Demande d'examen au cas par cas préalable à la réalisation éventuelle d'une évaluation environnementale

Aménagement de l'entée du Port Est

Objet : Examen au « cas par cas » sur la nécessité de soumission à évaluation environnementale du projet d'aménagement de l'entrée du port Est du Grand Port Maritime de la Réunion (974)

Éléments complémentaires à l'examen au « cas par cas »

Figure 6 – Plan des réseaux d'eaux pluviales projetés

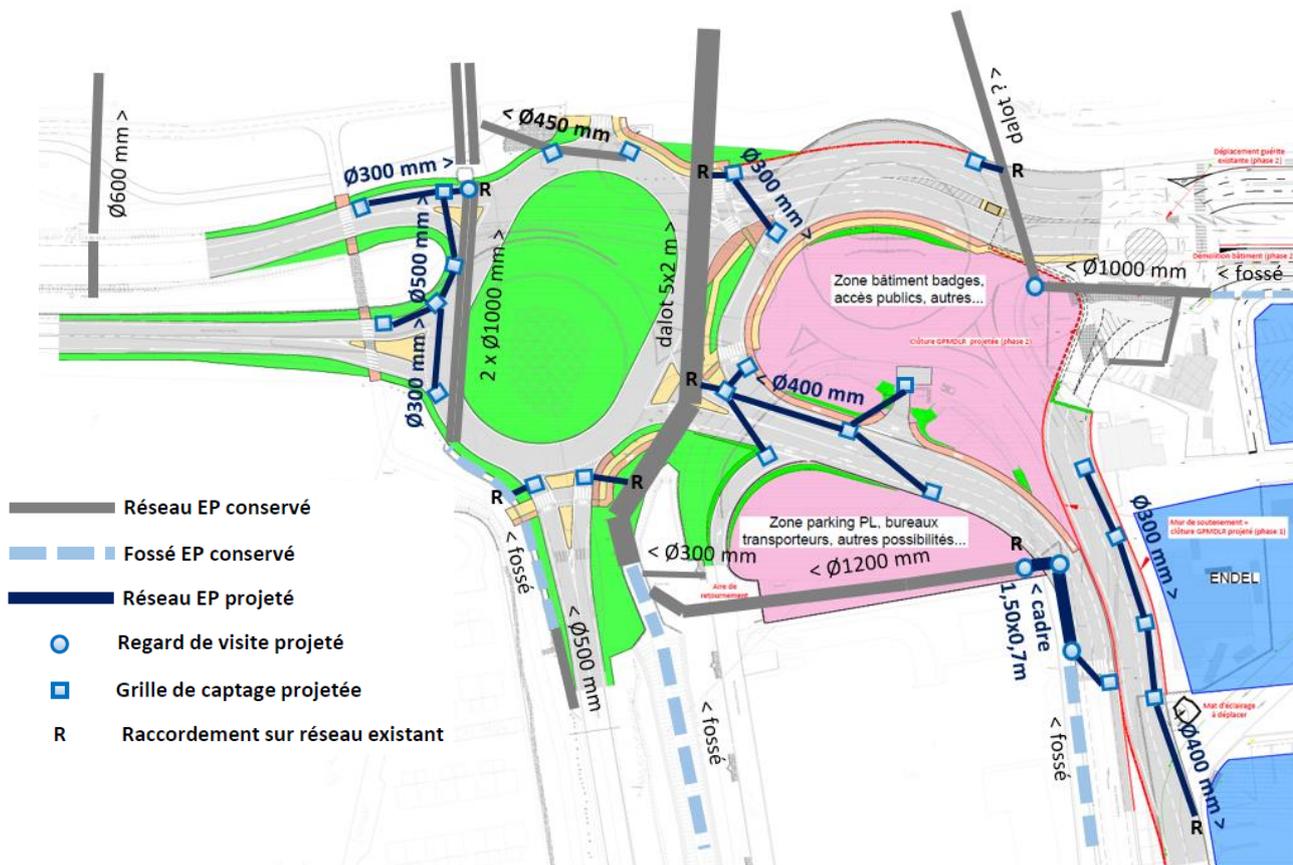
Il est indiqué dans votre dossier que le projet est concerné par les zones Ri, B2 et B3 du PPR multirisques de la commune du Port. Les aléas correspondant aux zones R1 et B2 pouvant étant de différentes natures, pouvez-vous svp préciser le type d'aléa correspondant à la zone du projet et si le projet répond aux prescriptions du PPR?

- Gestion projetée des eaux pluviales par collecte des eaux via des grilles projetées positionnées au fil d'eau des bordures puis raccordement des canalisations enterrées projetées sur les réseaux existants. La carte suivante présente ce principe de gestion des EP :

- Diminution des surfaces imperméabilisées en R1 (69,6 % de surface artificialisée en zone R1 à l'état initial contre 41 % en état projet), liée à l'agrandissement de l'îlot central du giratoire Ouest

D'une manière globale, le projet, tel que défini, présente une surface imperméable inférieure pour l'état projet (en état initial, 20 000 m² et 19 900 m² en état projet) et donc une diminution des débits générés après travaux (cf. §2.4).

Figure 8 – Grossissement sur la zone N du PLU non artificialisée et impactée par le projet

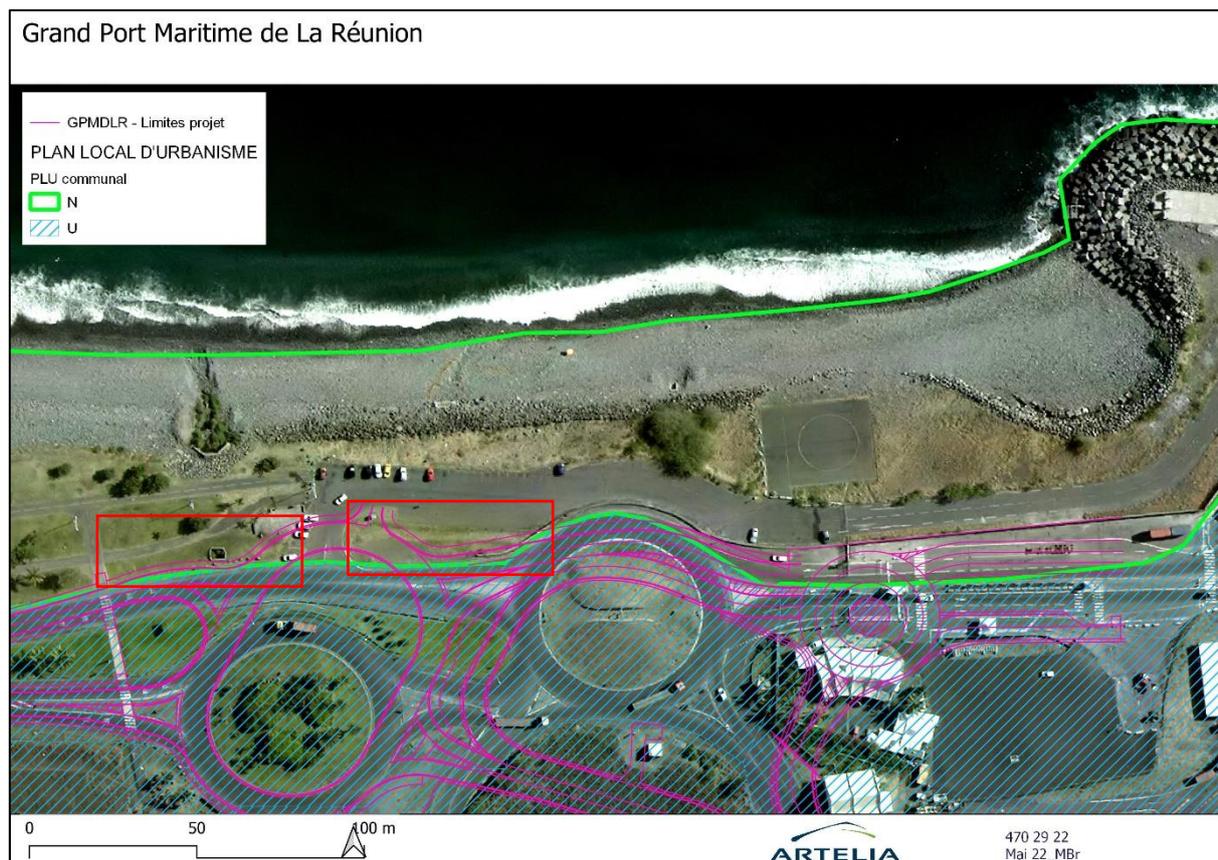
Concernant la zone N du PLU, pouvez-vous svp préciser les dispositions prévues pour rendre compatible le projet avec le PLU dans la mesure où 2 020 m² seront affectés par les travaux ?

De plus, aucune activité forestière n'est concernée sur la zone N et le projet ne porte pas atteinte au paysage dans la mesure où il est majoritairement réalisé sur une zone déjà artificialisée et qu'il présente un usage similaire à celui que lui dédie le projet (routes et parking).

En effet, sur les zones du PLU classées N et situées au droit du projet, les espaces non revêtus représentent 900 m². L'aménagement projeté prévoyant 400 m² d'espaces verts en zone N, cette dernière est donc impactée par le projet (artificialisation) sur une surface d'environ 500 m².

Figure 11 – Localisation des pieds de Pourpier rouge présents sur la zone d'étude et zone de transplantation envisagée

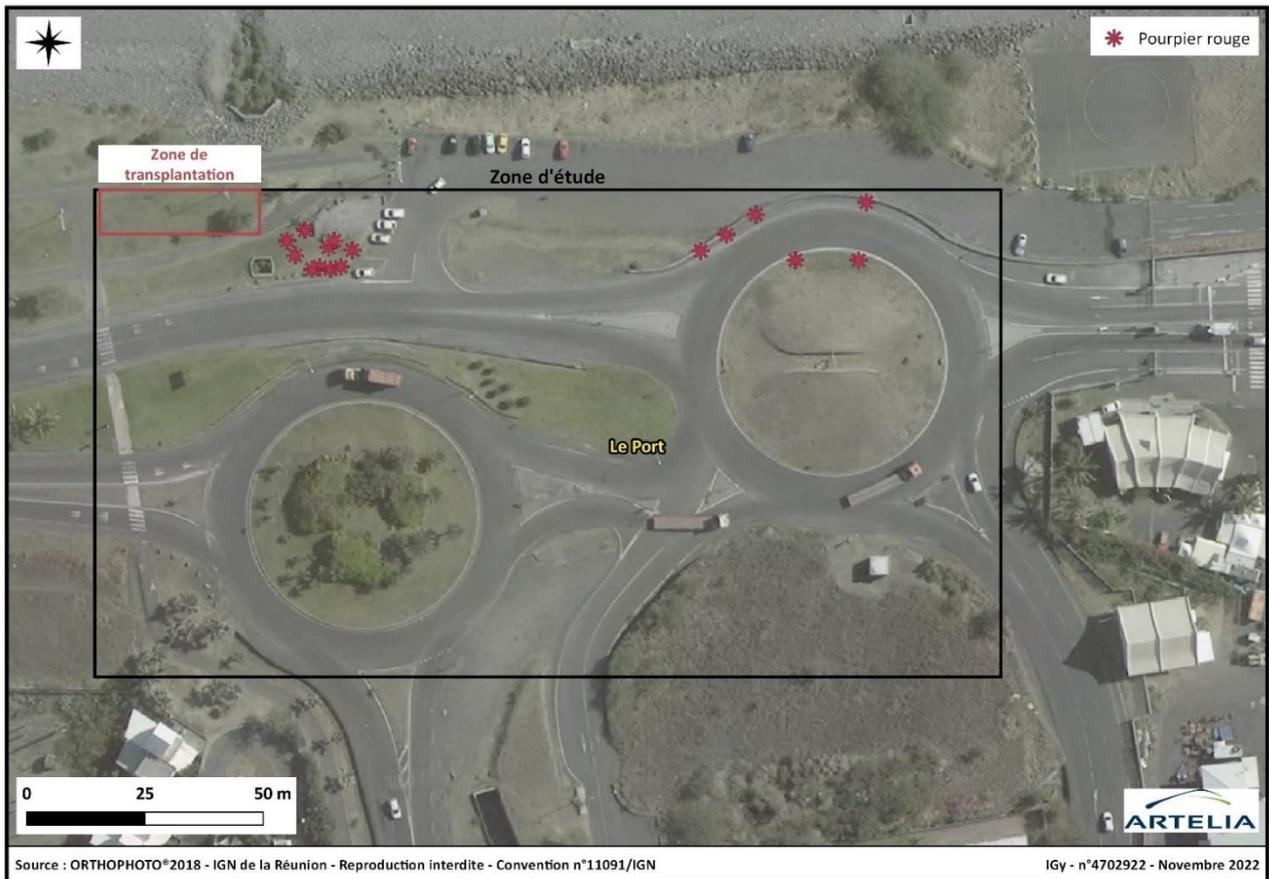
Concernant la présence du Pourpier rouge, le plan fourni en annexe mentionne quatre zones. Pourriez-vous svp préciser le nombre de pieds ou les surfaces concernées ? Dans le cas où un diagnostic écologique de la zone du projet aurait été réalisé, je vous remercie de bien vouloir le transmettre.

L'absence de *Zornia* a été confirmée lors de la reconnaissance. En revanche, il a été identifié une espèce de pourpier classée vulnérable sur la liste rouge de l'UICN 2010, le Pourpier rouge (*Zaleya pentandra*). Ce pourpier a été observé dans les secteurs de la zone d'étude les plus proches du littoral. Environ 15 pieds ont été identifiés et sont représentés sur la carte page suivante.

Il est donc proposé de déplacer ces pieds de Pourpier dans une zone limitrophe à la zone d'étude qui ne va pas faire l'objet de travaux et dont les conditions environnementales (substrat, pluviométrie, orientation, salinité de l'air, hygrométrie et pluviométrie) sont identiques.

Environ 15 pieds de Pourpier rouge sont présents sur la zone d'étude et seront transplantés au nord-ouest
